Mission régionale d'autorité environnementale

**Avis sur le projet de centrale photovoltaïque au sol de
Chênet sur les communes de Hauteville et Sapignicourt
(51) porté par la société CPES CHÊNET**

n°MRAe 2023APGE29

Figure 4 – zones humides (en bleu foncé)

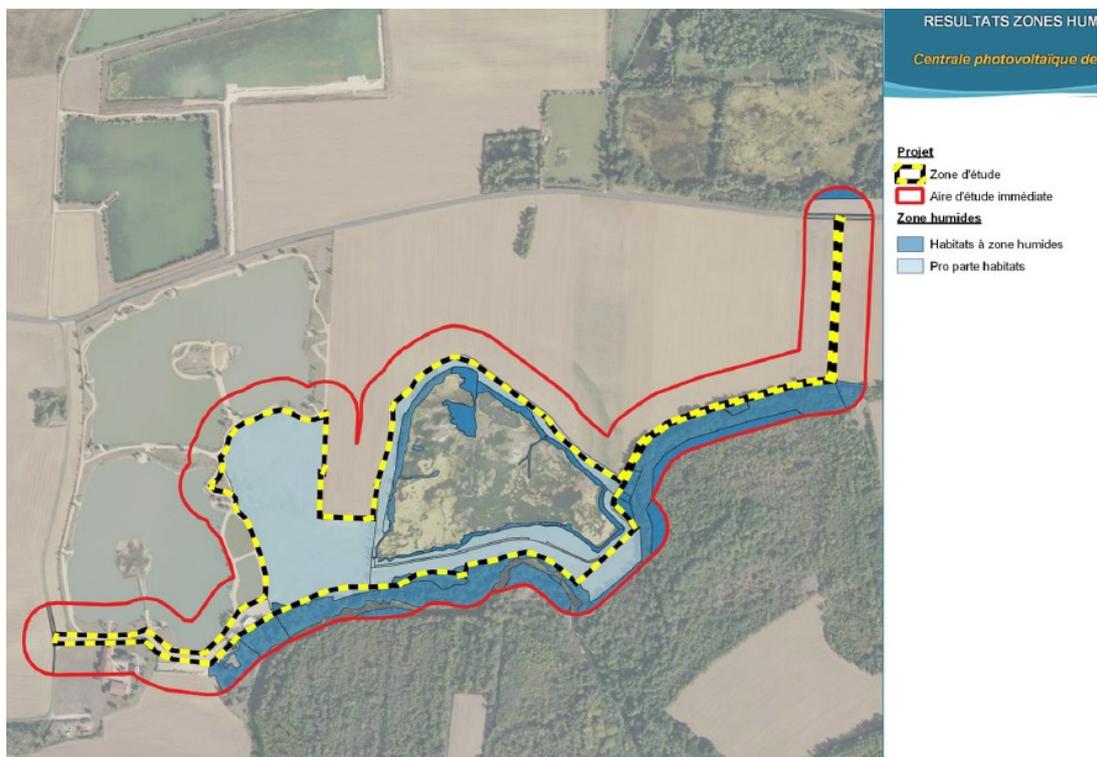
Le dossier comporte une expertise de terrain qui met en évidence la présence de zones humides couvrant une surface totale de 9,453 ha, située à l'intérieur de l'aire d'étude immédiate (cf figure 4 du présent avis).

L'Ae a estimé en lisant le dossier que la partie bleu clair sur la figure 4 du présent avis n'était pas zone humide, le caractère humide de ces habitats n'ayant pas été confirmé par les expertises de terrain pour le critère botanique. Cependant, il n'est pas mentionné clairement que cette zone bleu clair est non humide. Or, les panneaux photovoltaïques sont en totalité dans cette partie bleu clair. Il semble donc que l'ensemble de la zone humide soit évitée et qu'aucun panneau photovoltaïque n'y soit implanté, mais le dossier ne le mentionne pas clairement.

Le dossier indique que le projet impacte au final une surface de 0,04 ha de zones humides dans l'aire d'étude immédiate mais celle-ci (à l'intérieur de la ligne en rouge sur la figure 4) est plus large que la zone d'implantation des panneaux photovoltaïques (à l'intérieur de la bordure en jaune et noir sur la figure 4). L'Ae s'est donc interrogée sur l'impact réel du projet, cependant assez faible¹⁹, sur les zones humides. Le dossier indique une mesure de réduction qui limitera en phase chantier les impacts sur les zones humides dans l'aire d'étude immédiate, mais a priori ne les évitera pas.

L'Ae recommande de faire figurer sur une carte les 9,453 ha de zones humides et de préciser le cas échéant quelle part de zones humides se trouve dans les 8,66 ha clôturés du projet et dans la zone de chantier.

Figure 6 – carte des sensibilités paysagères

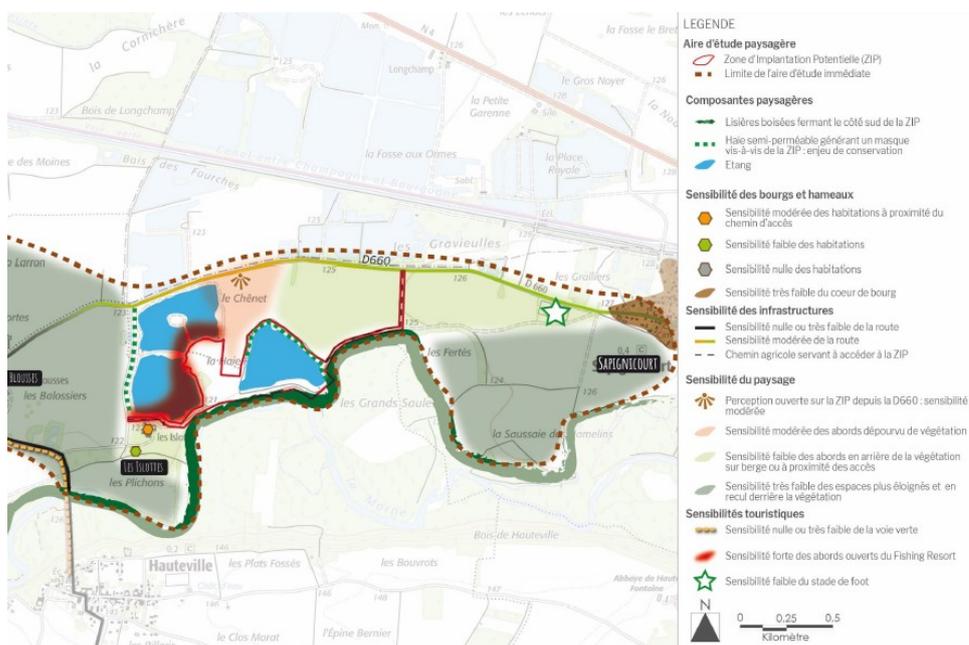
L'étude paysagère a montré que les sensibilités étaient localisées sur la route départementale D660 au nord du projet, et au niveau du lac de loisirs « Fishing Resort du Der » qui est adjacent au site. C'est le lieu le plus sensible, car directement en frange avec des perméabilités importantes sur le site d'étude depuis les étangs et chemins autour. Le chemin d'accès à ce lac de loisirs pourrait également être partagé avec le projet ; la sensibilité est donc forte, notamment en phase travaux.

Le dossier indique clairement que ces recommandations seront suivies à l'exception de l'accès au chantier par le côté est.

L'Ae recommande de privilégier l'accès par l'est pendant la phase de travaux, afin de limiter les nuisances vis-à-vis des étangs de loisirs.
